AVIS du Service Environnement pour le Service ADS

SERVICE : Environnement	RÉDACTEUR : A. HO-WEN-TSAI, VISA : E. NORENA/ H. VENEL	PIÈCE(S) JOINTE(S)
DESTINATAIRE : Service ADS		
OBJET : Avis demande de PA 033 274 23 0004 - GROUPE CTI -Route de Bernin Martillac - V2

Le présent document est un second avis technique concernant le **PA 033 274 23 0004** suite à la réception de nouveaux éléments transmis par le pétitionnaire. Il concerne la demande de permis d'aménager pour la création de 9 lots dont 8 lots de terrain à bâtir et 1 lot commun, sur une propriété située route de Bernin à Martillac (33).

Figure 4. Extrait du PLU de Martillac

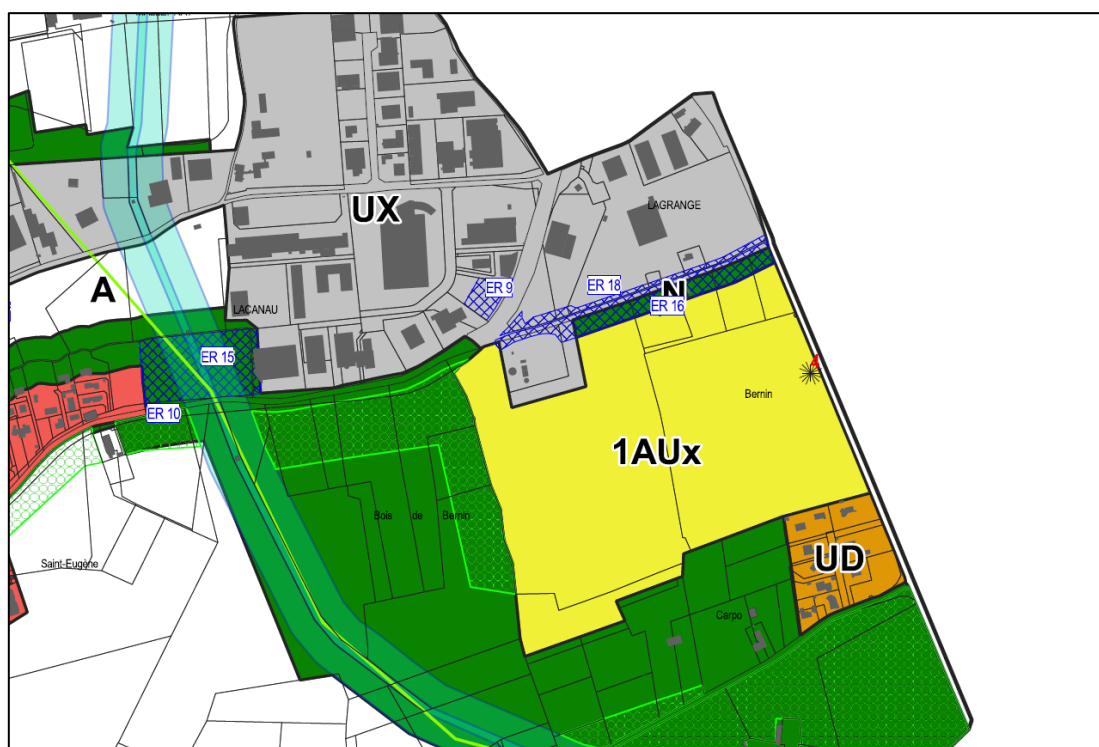
La bande au Nord-Est du site, située en zone Naturelle, est également placée dans l'emprise d'un emplacement réservé destiné à accueillir des travaux de renaturation du Breyra (ER16 d'une surface de 1,02 ha). Le bénéficiaire de cette emplacement réservé est la Communauté de Communes de Montesquieu.

Toutefois, ce secteur délimité par l'emprise ER16 fera l'objet d'une intervention ultérieure de la part de la CCM afin d'améliorer ces fonctionnalités hydrauliques et écologiques. Le maintien de cette zone en emplacement réservé reste ainsi nécessaire.

Par ailleurs, le règlement du PLU précise « que la construction est interdite sur les terrains bâtis ou non, compris par le plan local d'urbanisme dans un emplacement réservé ».

Au vu des plans transmis, le pétitionnaire ne prévoit aucune construction sur l'emprise de l'ER16. Le projet mentionne la mise en place d'une trame verte qui correspond à une bande végétalisée de 15 m de large qui accueillera des plantations d'essences locales.

Figure 5. Cartographie des risques inondations (Cartographie CCM, BRGM)

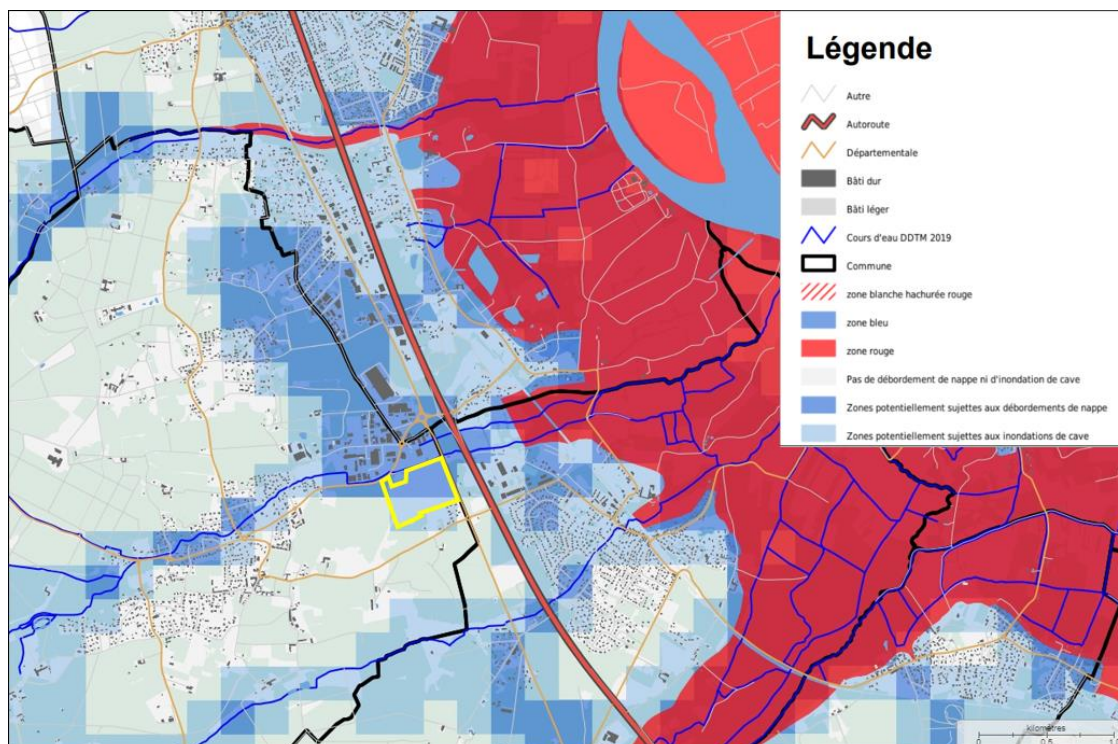
Selon la cartographie des risques référencés, le projet de construction est situé dans une zone potentiellement sujette aux débordements de nappe et inondations de cave.
